**Modulo per la presentazione delle osservazioni per i piani/programmi/progetti sottoposti a procedimenti di valutazione ambientale di competenza statale**

ID: Codice procedura (ID\_VIP/ID\_MATTM): 12691

**“Progetto di un impianto eolico denominato “Pitigliano” ubicato nei comuni di Pitigliano (GR) e Sorano (GR) costituito da 20 (venti) aerogeneratori di potenza nominale 7,0 MW per un totale di 140,0 MW con relative opere connesse ed infrastrutture indispensabili”**

**Immagine 1. Vincoli ex art. 136 del CBC dal PIT della Regione Toscana e zona approssimativa dove è progettato l'impianto industriale.**

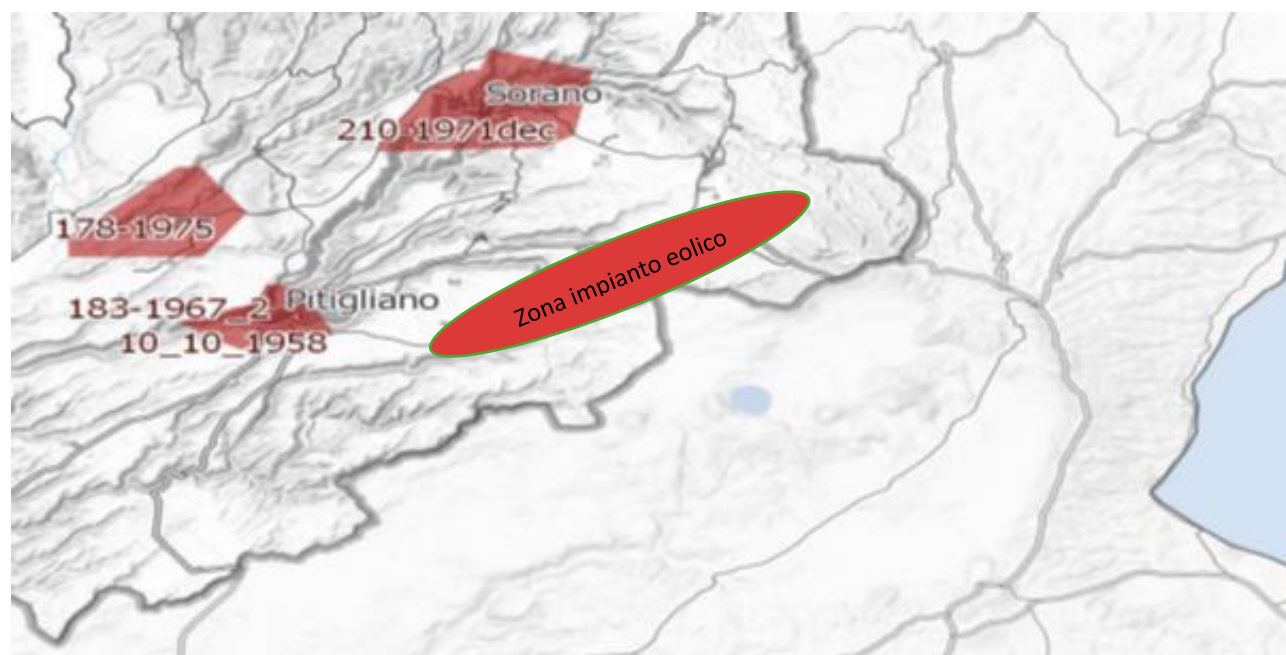
Al contrario si evidenzia che l'impianto eolico industriale citato non solo ricadrebbe con tutti e 20 gli aerogeneratori all'interno delle fasce di rispetto di 3 km di due vincoli paesaggistici di notevole interesse pubblico esistenti nella Regione Lazio e con una parte di essi nel vincolo paesaggistico del Centro abitato di Sorano ( GR) quindi in aree non idonee all'installazione di impianti di energia rinnovabile. Addirittura, alcuni aerogeneratori sarebbero ubicati a poche centinaia di metri dai perimetri dei due vincoli paesaggistici laziali ex art 136 del CBC.

*Inoltre, come sostiene la Proponente parte dell'impianto si verrebbe a trovare a 3,5 km dal centro abitato di Sorano. Infatti, tre degli aerogeneratori WTG 08, 09, 10 sono addirittura all'interno delle fasce di rispetto dei 3 km del suo vincolo paesaggistico di notevole interesse pubblico ex art 136 del CBC. Si evidenzia che così si crea*

un'ulteriore incompatibilità con la tutela del Paesaggio.

**Immagine 3. Cumulo di una parte di impianti eolici, fotovoltaici e geotermici industriali in progettazione ed esistenti intorno all’eolico industriale “Pitigliano”.**

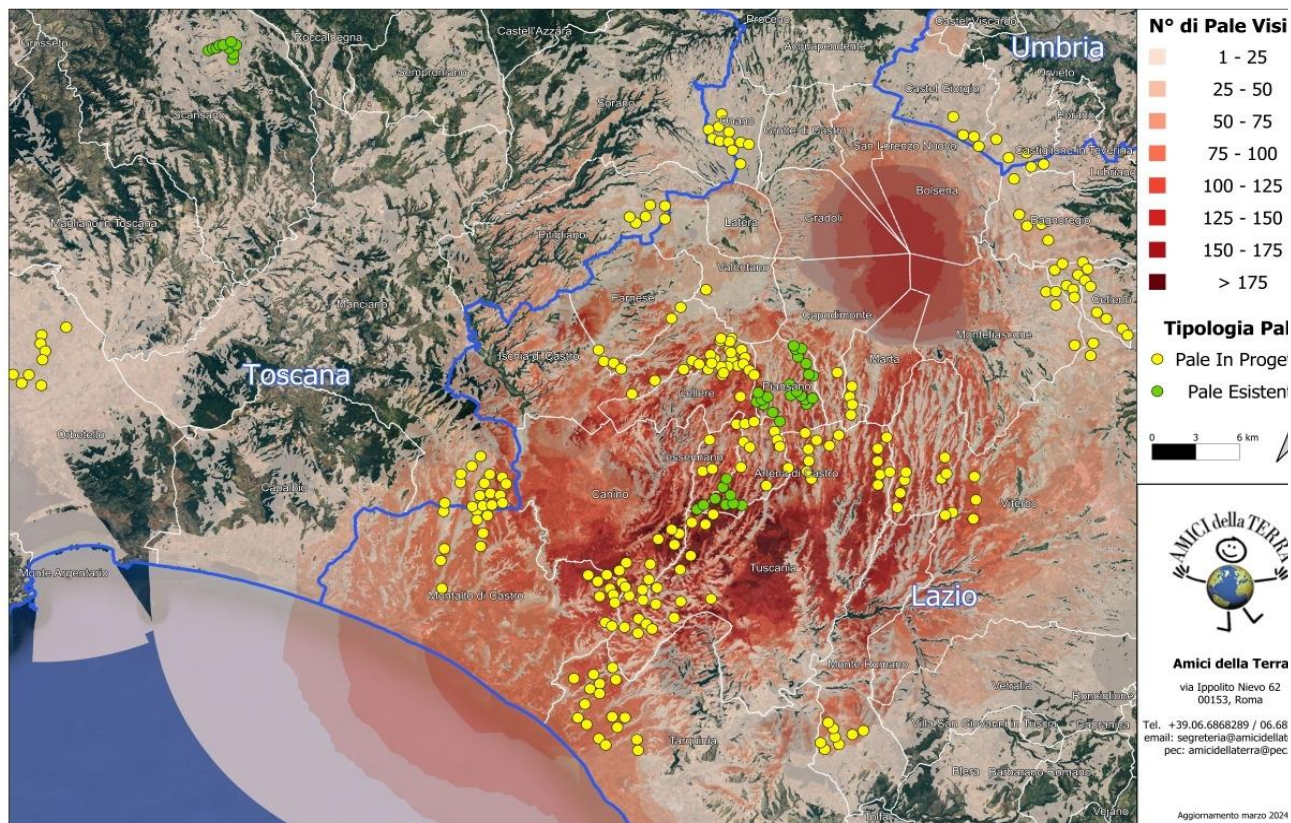
Beni Culturali “*Ambito paesaggistico, geologico e geomorfologico dell’orlo della caldera di Latera ...*” Non vengono nemmeno citati gli impianti eolici in progetto al MASE, il “Rempillo” (6 aerogeneratori) e un altro in verifica amministrativa di 14 aerogeneratori e 72, 6 MW. Ad oggi nei territori di Pitigliano, Sorano e in quello limitrofo potenzialmente potrebbero essere insediati 40 aerogeneratori alti 200 metri e larghi 170. Ma la proponente non cita neanche altri impianti che creerebbero il cumulo e quindi maggiore impatto. Infatti, sul territorio della “Città del Tufo” (Sorano e Pitigliano) impatterebbero anche l’impianto eolico “Montarzo” di Onano con 13 aerogeneratori con le dimensioni ricordate, l’altro eolico industriale nel territorio di Valentano con sette aerogeneratori (stesse dimensioni), gli impianti di Farnese con un minieolico di 3 Torri alte 60 metri già installate in località Poggio del Crognolo e l’impianto eolico industriale “Vallerosa” (7 aerogeneratori alti 200 metri e larghi 158 metri) in procedura VIA presso la Regione Lazio. Inoltre, altri impianti del minieolico già presenti a Valentano, Cellere e Piansano e due progetti eolici industriali con le stesse dimensioni (200 m x 170 m) nel Comune di Ischia di Castro. La valutazione del cumulo non prende neanche in considerazione gli impianti industriali di fotovoltaico e agrivoltaico in progetto a Farnese, Valentano, Ischia di Castro, Cellere. L’impianto geotermico in procedura Via al MASE, progettato nella Caldera di Latera. Quindi è stata effettuata una valutazione del potenziale impatto cumulativo non veritiera a dispetto di quanto affermato dalla proponente che sostiene di aver preso in considerazione uno spazio di 10 km intorno al suo impianto per gli impatti che si creerebbero.

Si ribadisce che le aree in cui verrebbe installato l’impianto eolico industriale “Pitigliano” sono tutelate da diverse leggi e da diversi vincoli che si trovano sia a ridosso dello stesso, sia nelle aree intermedie e vaste.

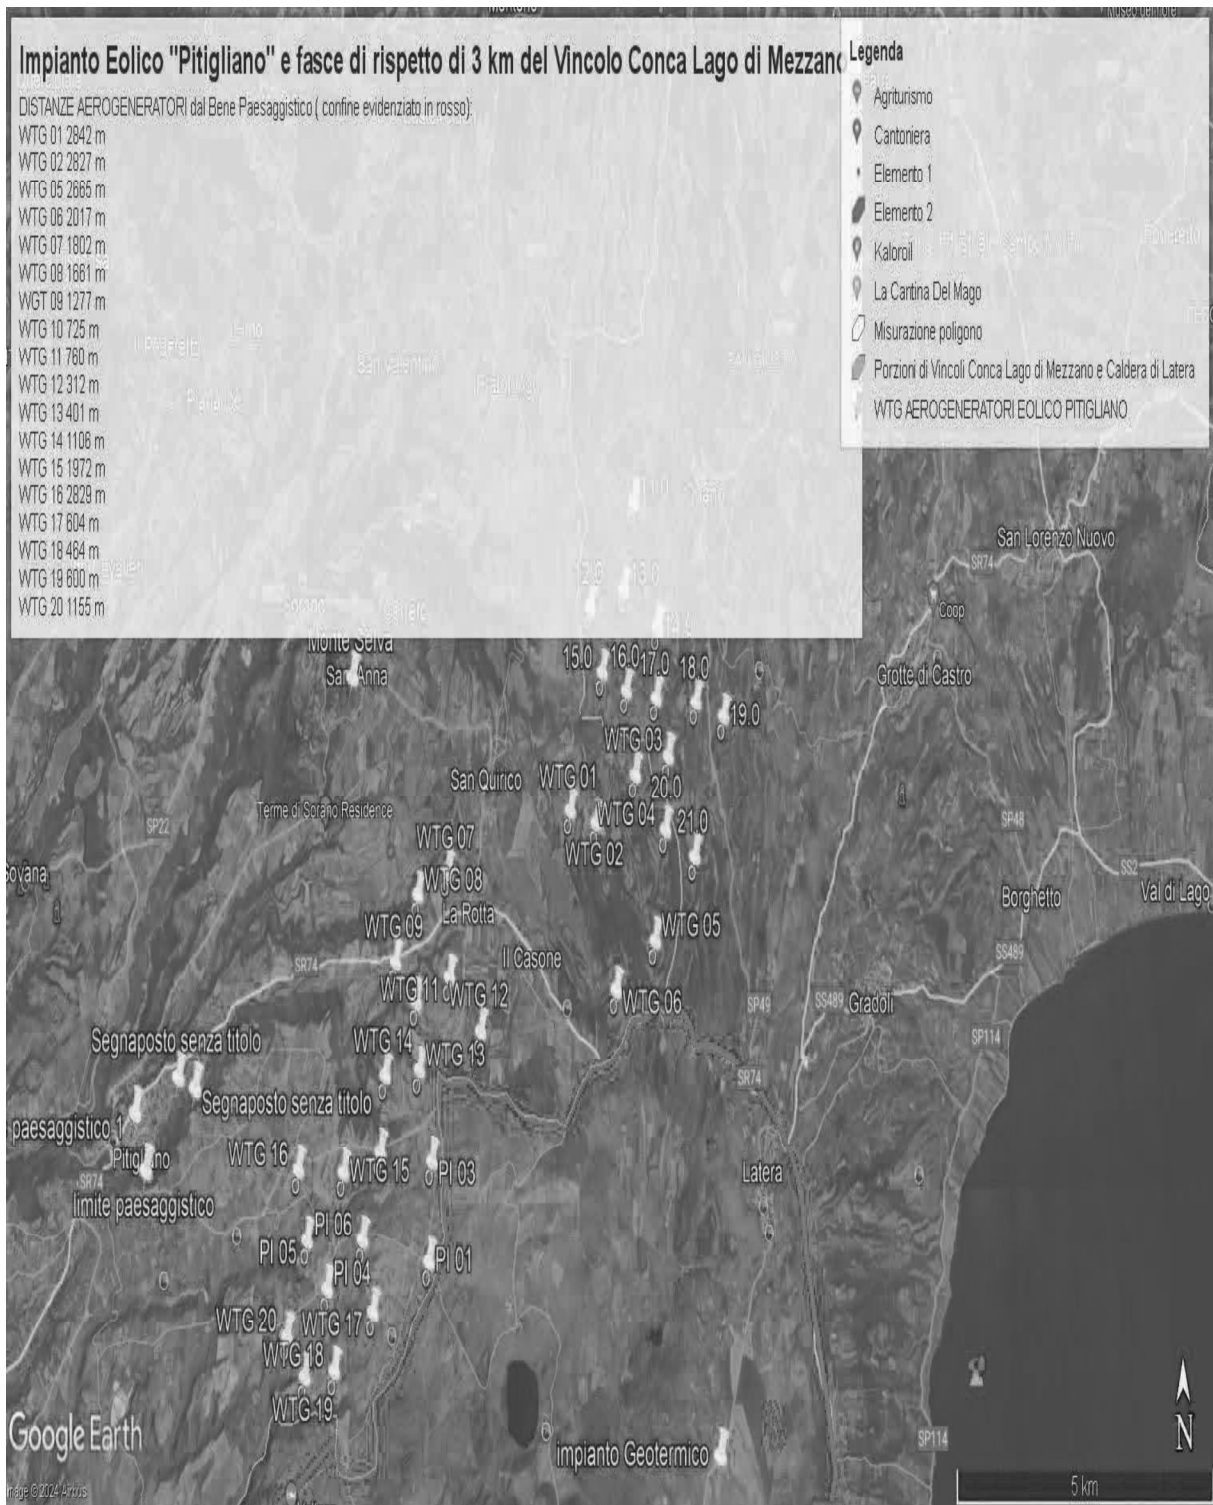
ma nelle sue immediate vicinanze ( a soli 100 metri i primi due aerogeneratori) oltre ad impattare sul territorio e sulle economie di cinque Comuni del Lazio (Farnese, Onano, Latera, Valentano, Grotte di Castro e Gradoli ) si trova nelle fasce di rispetto dei Beni di notevole interesse pubblico come si è evidenziate nelle Osservazioni precedenti e crea degli impatti negativi anche sui beni naturalistici come verrà dettagliato nell'Osservazione relativa alla Vinca. Inoltre, andrebbe a sommarsi al già enorme cumulo di impianti eolici e fotovoltaici e geotermici che creano una elevata criticità ambientale nella provincia di Viterbo e interferiscono anche con il territorio toscano come si può vedere dalle varie immagini dell'Allegato n. 1.

**IMMAGINE n. 2** Impianto eolico industriale “Pitigliano” e distanze aerogeneratori dai Vincoli della Conca del Lago di Mezzano...

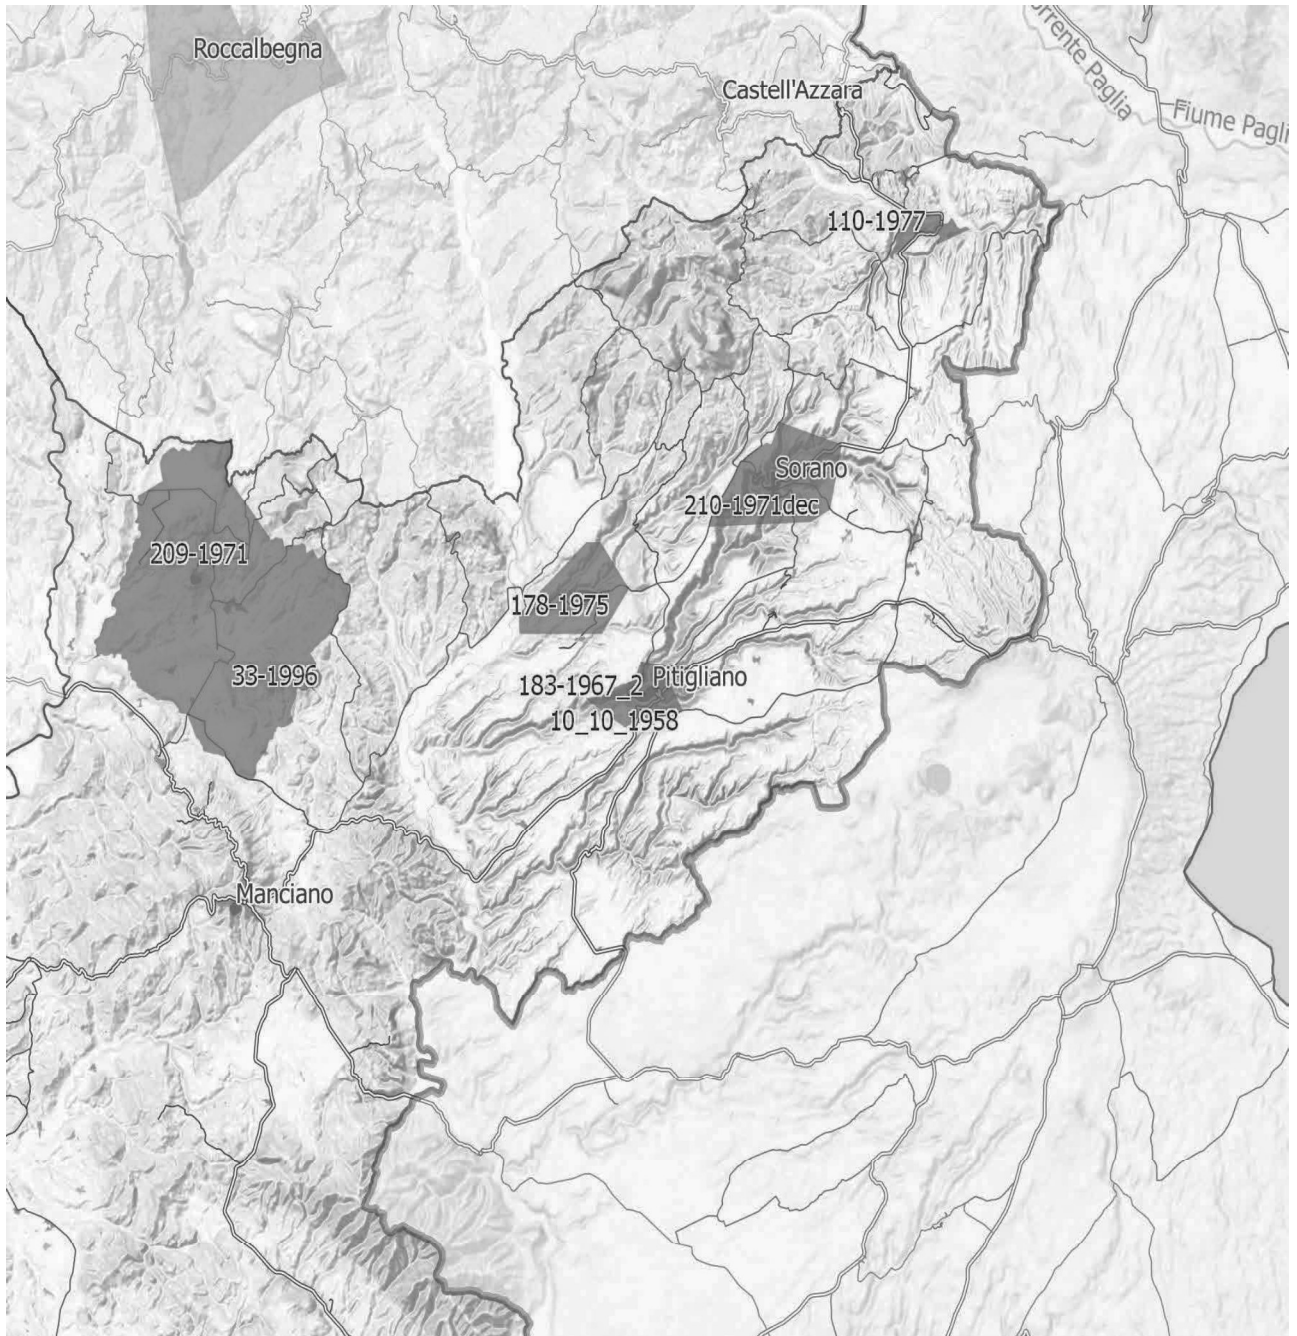
Come è illustrato nell'immagine si ribadisce che l'impianto industriale "Pitigliano" ricade completamente all'interno delle fasce di rispetto dei due vincoli di notevole

interesse pubblico e lambisce quelle di un terzo vincolo e quindi come affermato dal Consiglio di Stato nelle sentenze citate, l'impianto è insediato in area non idonea ai sensi dell'art. 20 comma 8 lettera c quater del D.Lgs. n. 199/2021 e ss.mm.ii al contrario di quanto sostiene la proponente.

**IMMAGINE n. 3 Impianto eolico industriale "Pitigliano" e distanze aerogeneratori dai Vincolo "Orlo della Caldera di Latera.**

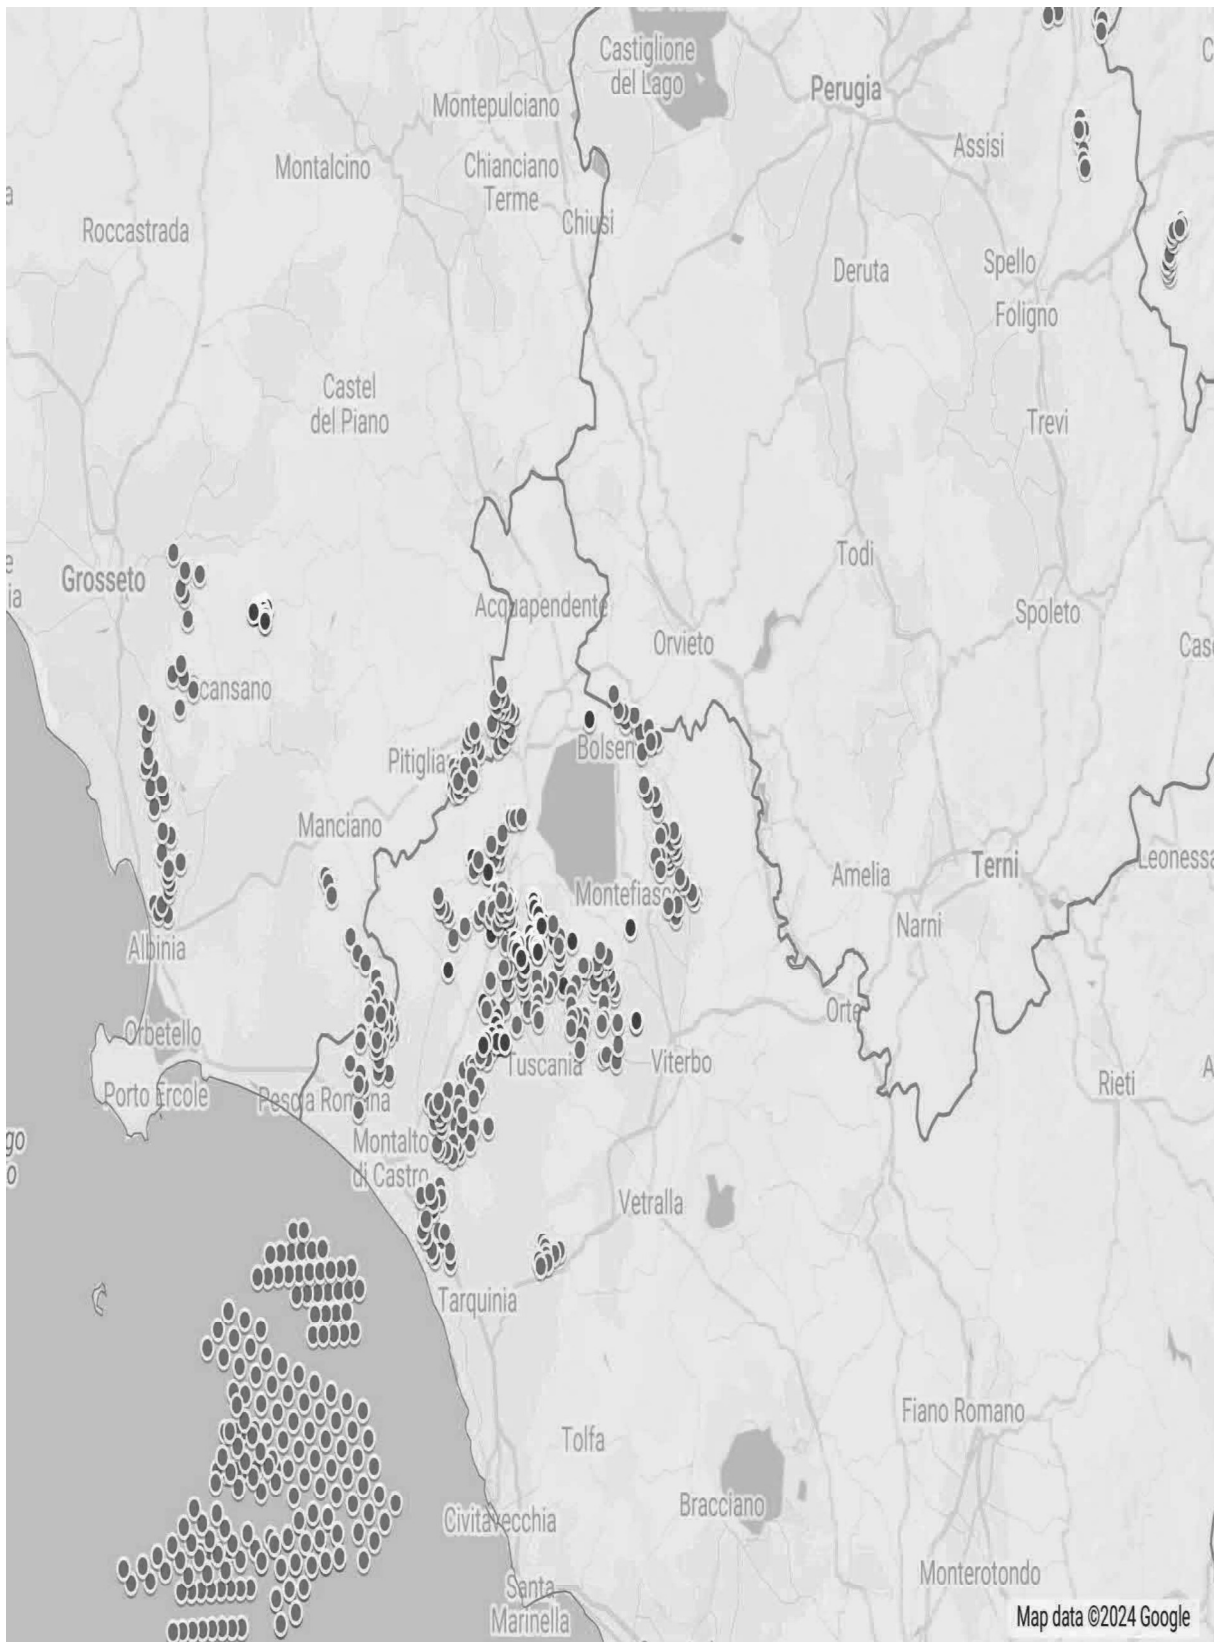
Concludendo, si evidenzia ancora che la proponente non effettuando la procedura prevista dalla Parte III delle Linee Guida nazionali ha ignorato un vincolo paesaggistico di notevole interesse pubblico istituito con un provvedimento del Segretariato regionale del Ministero della Cultura per il Lazio che ha emanato il Decreto di dichiarazione di notevole interesse pubblico n. 22 del 15.02.2024 ai sensi e per gli effetti dell'art. 136, co. 1, lett. c) e d) del decreto legislativo 22 gennaio 2004, n. 42, "Ambito paesaggistico, geologico e geomorfologico dell'orlo della caldera di
